**Gegenstand:** Berichterstattung zum FDP-Antrag "Konzeption des Postplatzes mit erweitertem gastronomischen Bereich unter Einbezug der "Mittelinsel" und Verbesserungen der temporären" Terrassenpodest;" aus der Stadtratssitzung vom 06.02.2025

NICHT BESCHLOSSENE PRÄSENTATIONSZEICHNUNG ASBV vom 25. 2. 2025:

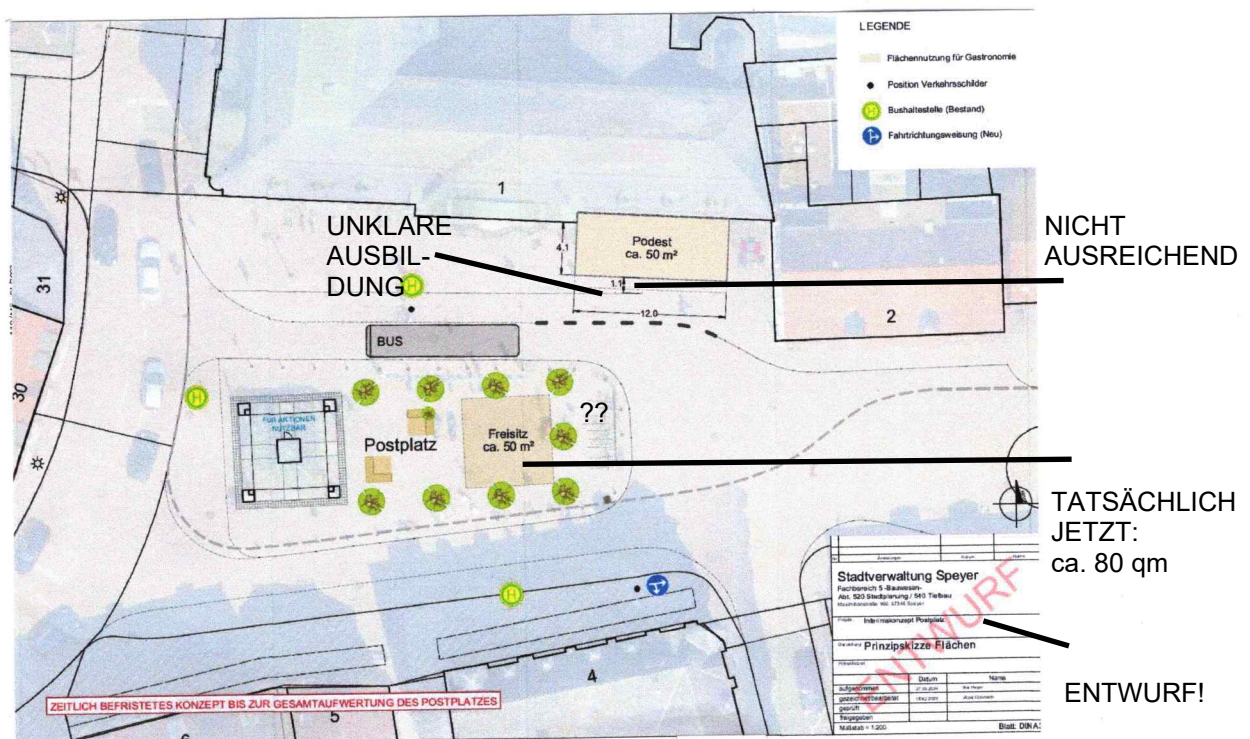
Herr Nolasco teilt mit, dass der mitgetragene Lösungsvorschlag seitens der Verwaltung wäre, dass das Terrassenpodest um die Größenordnung von einem Meter zurückgebaut wird. Auf der Gehfläche würde eine Fläche von 1,10 Meter hinzugewonnen werden. Zudem schlägt die Verwaltung vor, dass Bodenelemente angebracht werden, die diesen Bereich eindeutig als Gehbereich kennzeichnen.

Herr Zehfuß von der CDU-Fraktion betont, dass bei dem Rückbau des Podests von einem Meter sich nichts an der Gestaltung des Podests ändern wird. Er findet diese Lösung nicht ganz so toll, aber es ist positiv, dass sich etwas bewegt. Herr Zehfuß bittet darum, die Gespräche in aller Schärfe weiterzuführen.

Herr Ableiter von der FWS-Fraktion schließt sich seinem Vorredner an. Ihm wäre es am liebsten, das Podest sei direkt auf dem Boden oder 20 cm hoch, dass man eine ebene Fläche hat.
